ERZ-EZP.271.20.2024.MWM
(platforma)**WYJAŚNIENIA TREŚCI SWZ NR 1**

Dotyczy: postępowania o udzielenie zamówienia publicznego na **Drugi etap rewitalizacji placu zabaw przy ul. Okrzei**, prowadzonego w trybie podstawowym bez przeprowadzenia negocjacji (nr ref. postępowania EZP.271.20.2024).

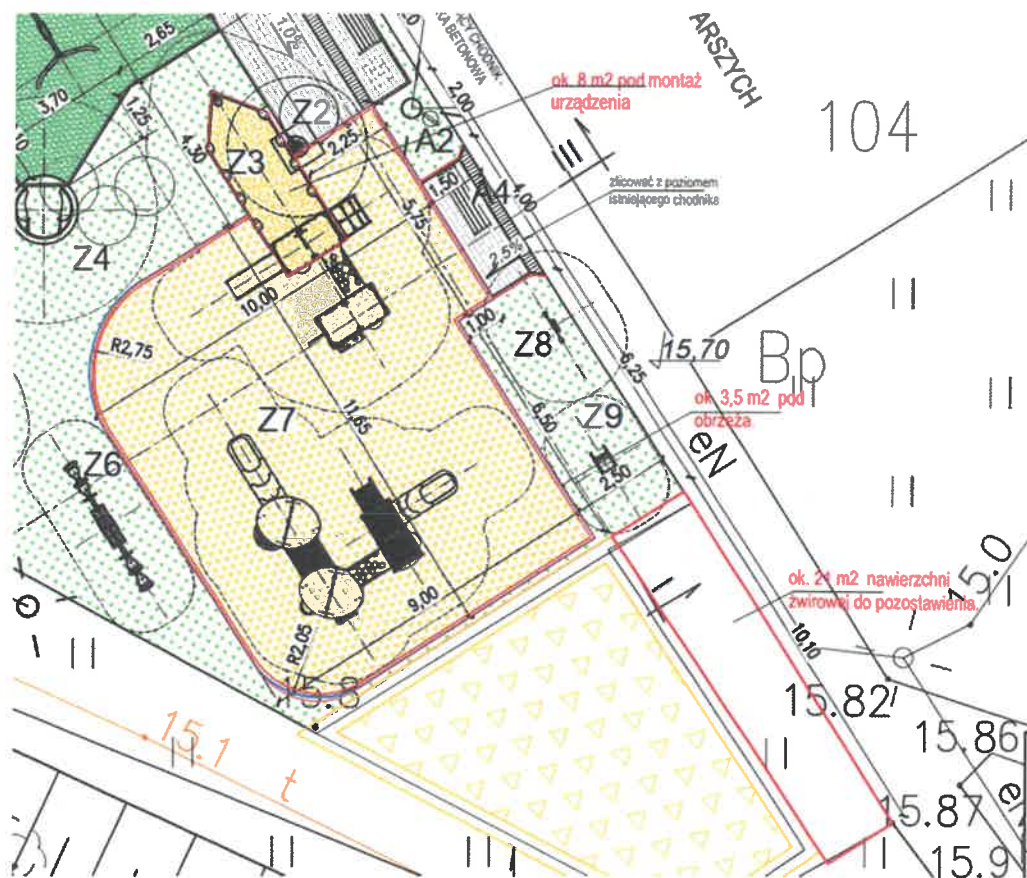
Pytanie nr 3:

3. Czy Zamawiający posiada zdjęcia elementów do rozbiórki?

Zamawiający informuje, że elementem do rozbiórki jest ławka zgodnie z pkt. 1.2. OPIS ISTNIEJĄCEGO TERENU. Zdjęcie poniżej.
